## (仮称)彦根総合運動公園整備計画の検討状況等について

### 1 第1種陸上競技場の施設規模等の検討

○第2回建築検討懇話会(7月1日開催)

# 各ケースにおける第1種陸上競技場の見え方

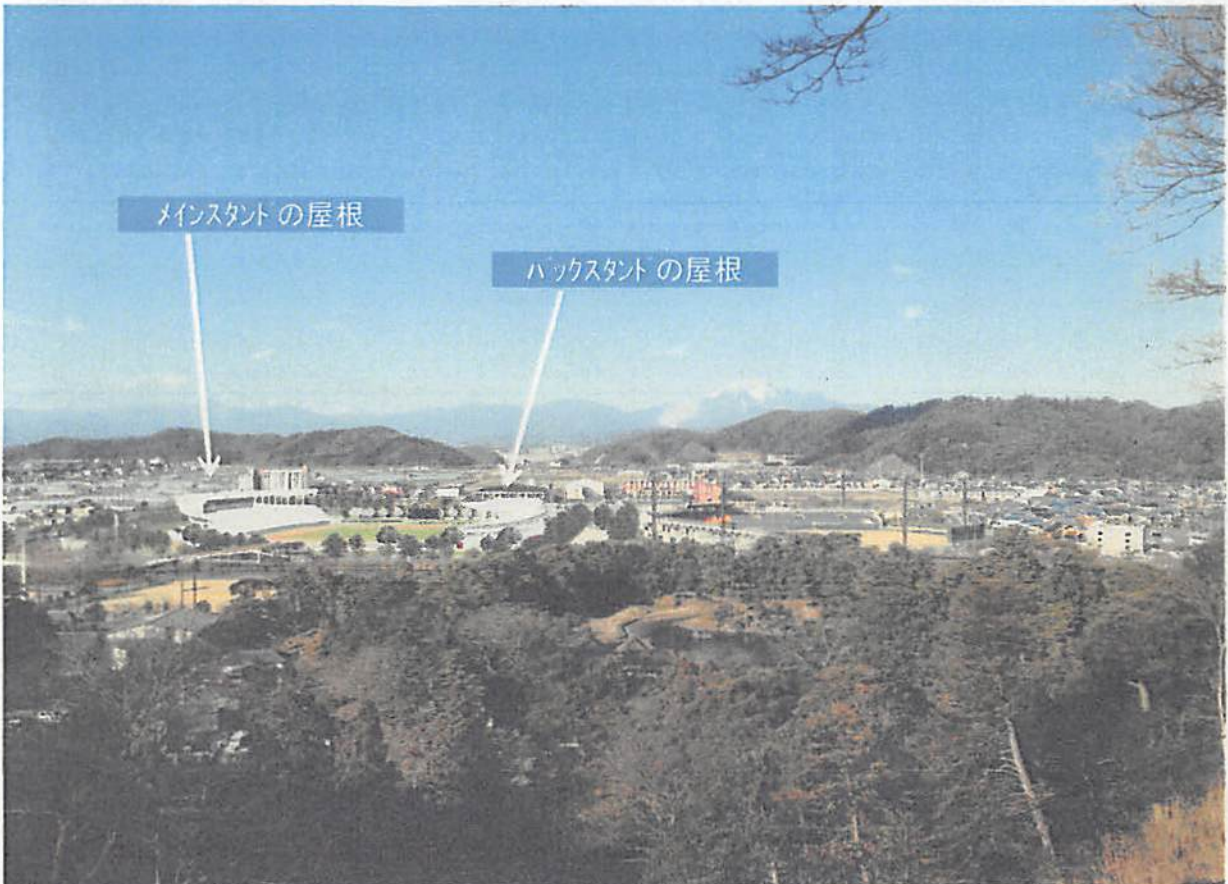
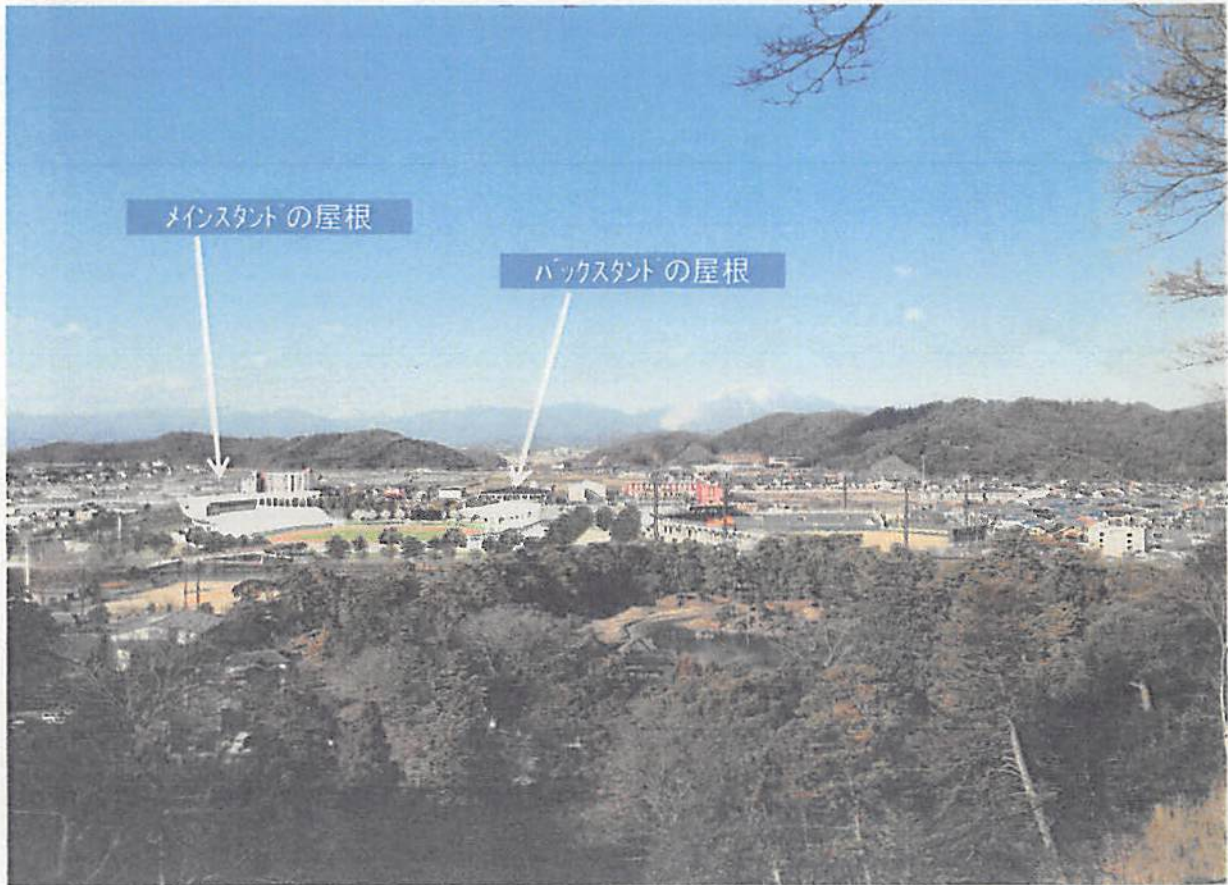
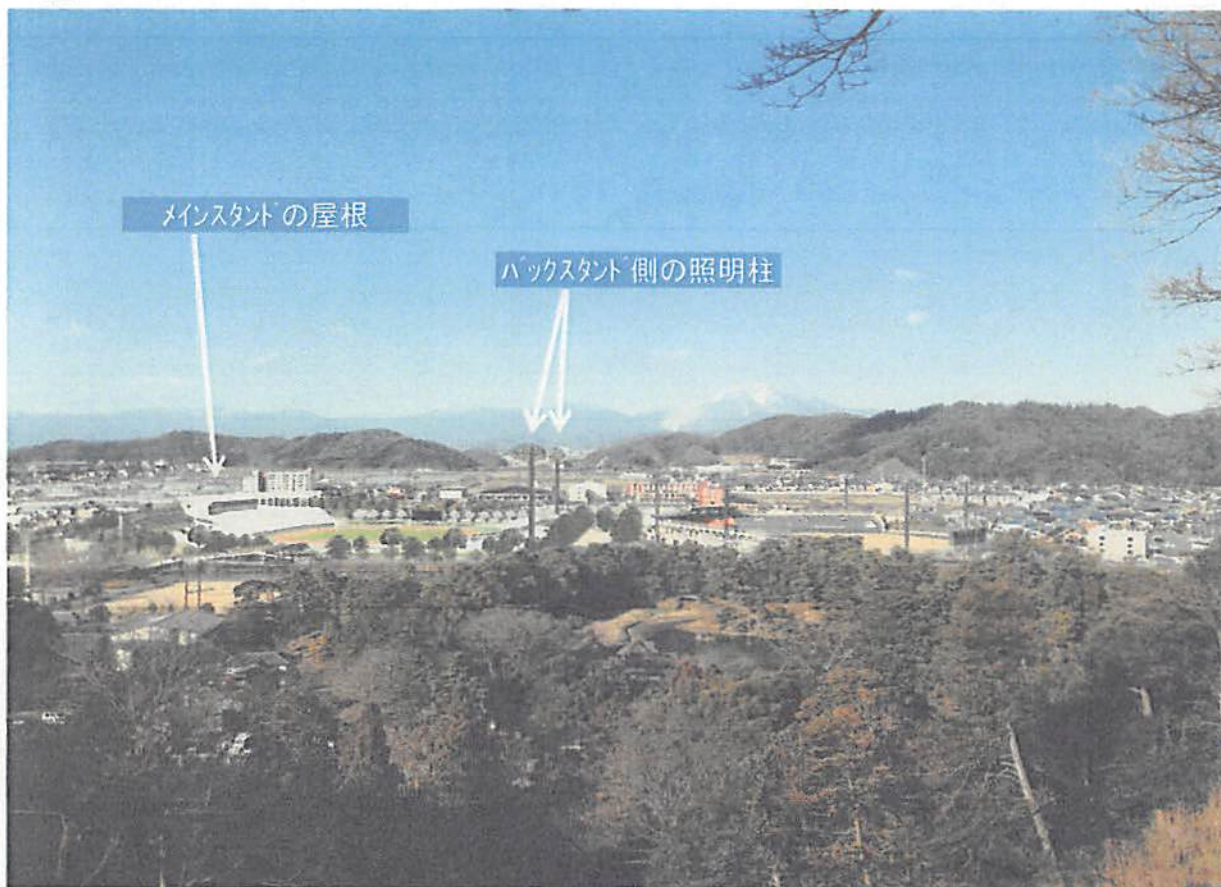
- ・施設規模が小さくなることは支障ないが、周辺景観との調和や西側住宅地に対する光害への配慮から照明柱は良くない。
- ・周辺地域への影響を考慮すると屋根先照明が望ましい。
- ・彦根城天守からスタンドが見えないよう屋根の架設範囲を考慮すべき。
- ・メインスタンドとバックスタンドの屋根は、同じ高さで揃えることが望ましい。
